ED-HMI3120-133C

产品变更通知

by EDA Technology Co., Ltd

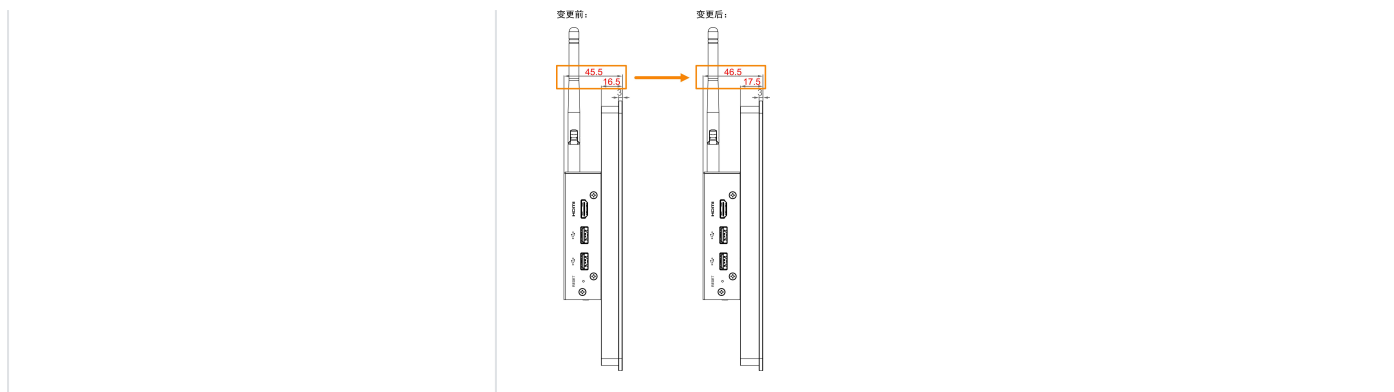
产品结构升级

变更点	说明
LCD屏框厚度增加1mm	对LCD屏框结构进行了优化设计，以预留更充裕的内部走线空间。 - LCD屏框厚度：由16.5mm调整为17.5mm。 - 产品总厚度：由45.5mm相应调整为46.5mm。
